Oggetto: Verifica facilitata di sostenibilità ambientale. Variante n. 3 al Piano degli Interventi per la realizzazione della "nuova rotonda sulla S.P. 34 in corrispondenza dell'intersezione con la strada comunale di via San Rocco" Comune di Moriago della Battaglia. Parere motivato della Commissione V.A.S. n. 74 del 19/03/21.

RELAZIONE DI SINTESI

Planimetria di progetto

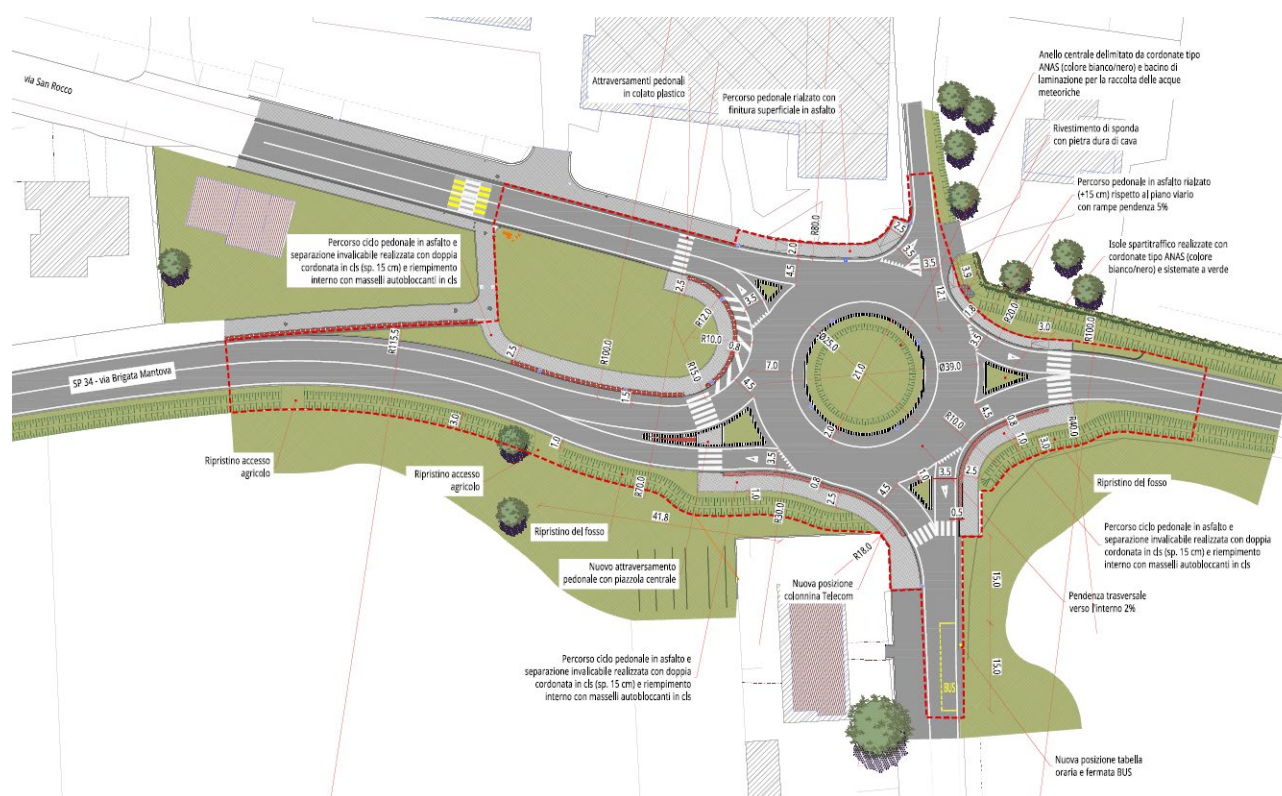
Con parere motivato n. 74 del 19/03/21 la Commissione V.A.S. ha preso atto che la variante in oggetto **non** comporta effetti significativi sull'ambiente e sul patrimonio culturale, subordinatamente al recepimento delle indicazioni contenute nella V.Inc.A nonché al rispetto dell'art. 39 delle Norme Tecniche di Attuazione del Piano di Tutela delle Acque.

Con specifico riferimento alla puntuale richiesta della Commissione V.A.S. in merito al rispetto dell'art. 39 delle Norme Tecniche di Attuazione del Piano di Tutela delle Acque, si evidenzia come il predetto articolo al punto 5 lettera a) "strade

L'edificazione dell'intersezione a rotonda comporta lo spostamento del tracciato del fosso di guardia posto a sud di via Brigata Mantova. Tale fosso verrà mantenuto adiacente alla carreggiata stradale e manterrà la medesima sezione idraulica. Le acque di sgrondo della strada e dei nuovi tratti di pista ciclopedonale verranno recapitati per ruscellamento ai fossi di guardia di competenza.

Le acque che ricadono all'interno dell'anello giratorio della rotonda verranno captate attraverso pozzetti sifonati tipo Padova e le acque convogliate al centro della rotonda dove verrà realizzata una depressione a verde.

Tale depressione, nel punto più basso, sarà provvista di un pozzetto attraverso il quale verranno captate le acque provenienti dall'anello giratorio e convogliate al fosso di guardia a nord-est esistente, a nord di Via Moriago.

Pertanto alla luce di quanto sopra esposto, tenuto conto dei pareri favorevoli del Consorzio di Bonifica Piave e del Geno Civile di Treviso e quanto adottato in sede di progettazione e descritto al punto 3 della Relazione Idraulica si ritiene **di aver assolto a quanto richiesto dalla Commissione VAS.**
